# **NEUBAUSTRECKE TRAM-WESTTANGENTE**

## **Planfeststellungsabschnitt 1 – Planänderungsantrag (Tektur Q) zum Planfeststellungsbescheid vom 04.09.2023**

### **Unterlage 01.11Q ERLÄUTERUNGSBERICHT Planänderung Haltestelle Waldfriedhof Haupteingang**

Stand: 21.11.2025

Abbildung 3: geänderte Planung gemäß Tektur Q, Auszug Unterlage 03.08B.02Q

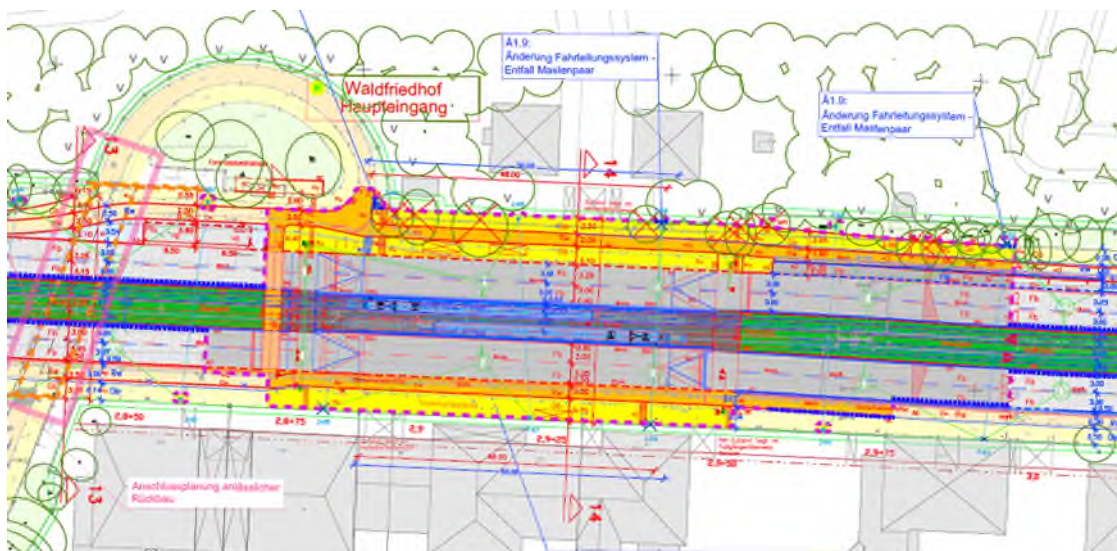
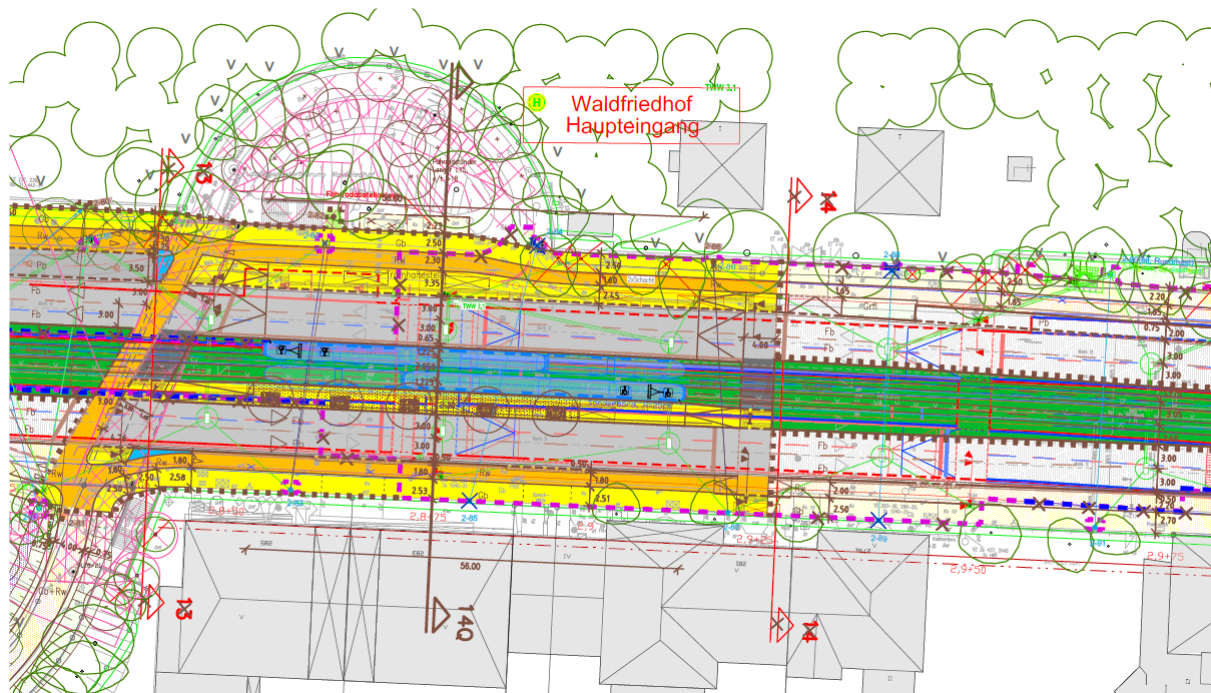
Ziel dieses Planänderungsantrags Q ist die Umplanung der Haltestelle Waldfriedhof Haupteingang im Planungsabschnitt 2 (PA2) / Bauabschnitt III (BA III) aufgrund der aktuellen Überlagerung des Wartebereichs der Haltestelle in Fahrtrichtung Romanplatz mit der Gehbahn auf der Ostseite der Fürstenrieder Straße sowie aufgrund von Grundstückszufahrten, die den Wartebereich queren (Ostseite: Fürstenrieder Straße 279a, 281 und 283; Westseite: Haupteingang Waldfriedhof). Für die bisher in beide Fahrtrichtungen vorgesehenen und planfestgestellten Haltestellen mit Zeitinsel und angehobenem Fahrbahnbereich (s. Abb. 2) soll die Haltestelle in Fahrtrichtung Norden durch einen Bahnsteig in Mittellage ersetzt werden, für welchen durch eine Verschwenkung der Gleise um ca. 1,5 m nach Westen sowie durch eine Verschmälerung des jeweils äußeren Fahrstreifens Platz geschaffen wird (s. Abb. 3). Außerdem wird mit dem vorliegenden Planänderungsantrag eine Änderung der Nebenbestimmung 2.2.12 aus dem Planfeststellungsbescheid vom 04.09.2023 zur Lage der Haltepositionen an der Haltestelle Waldfriedhof Haupteingang beantragt.

Hierbei kommt es auf der Ostseite (Fahrtrichtung Romanplatz) zu einer Überlagerung von Wartebereich und Gehbahn an der Haltestelle. Eine solche Überlagerung einer straßen- und wegerechtlich gewidmeten Fläche mit einer Fläche mit personenbeförderungsrechtlicher Widmung ist sowohl rechtlich als auch funktional als kritisch zu sehen. Darüber hinaus befinden sich Grundstückszufahrten (Ostseite: Fürstenrieder Str. 279a/281/283; Westseite: Haupteingang Waldfriedhof) im Haltestellenbereich, die somit jeweils den Wartebereich queren und einer Inbetriebnahmegenehmigung der TAB im Wege stehen könnten.

Die Gleise wurden im geänderten Bereich mit einer Entwurfsgeschwindigkeit von  $v_e = 60$  km/h trassiert. Das östliche Gleis, Fahrtrichtung Romanplatz, wird mittels Radien größer  $R=1000$  m und Übergangsbögen größer  $l_u = 10$  m bzw. Zwischengeraden gegenüber der planfestgestellten Variante um bis zu 1,35 m Richtung Westen verschwenkt.

Das westliche Gleis, Fahrtrichtung Aidenbachstraße, wird mittels Radien größer  $R=1000$  und Übergangsbögen größer  $l_u = 9$  m bzw. Zwischengeraden gegenüber der planfestgestellten Variante Tektur A um bis zu 1,40 m Richtung Westen verschwenkt.

Die Länge der Tramhaltestellen wurde gegenüber den planfestgestellten Haltestellen (Tektur A) als Vorhaltemaßnahme für längere Fahrzeuge auf 56 m erhöht. Gleichzeitig wird die Haltestelle um ca. 31,5 m nach Süden verschoben, um auf der Westseite den bestehenden Konflikt mit der Hauptzufahrt zum Gelände des Waldfriedhofs zu beseitigen. Durch die Verschiebung der Trassierung nach Westen und die Anpassung der Breiten weiterer Elemente wird ausreichend Platz geschaffen, um für die Fahrtrichtung Romanplatz einen Inselbahnsteig mit einer Breite von 3,20 m herzustellen. Dadurch können im Fahrgastwartebereich nun auch für die Fahrtrichtung Romanplatz Wartehallen als Wetterschutz und Baumstandorte für Ersatzpflanzungen angeboten werden.

Bestehende Grundstückszufahrten wurden in der Planung berücksichtigt. Durch die Einplanung des Inselbahnsteigs für die Fahrtrichtung Romanplatz werden auch die Konflikte von Grundstückszufahrten gelöst, die nach der bisher genehmigten Planung über die Fahrgastaufstellflächen geführt wurden.
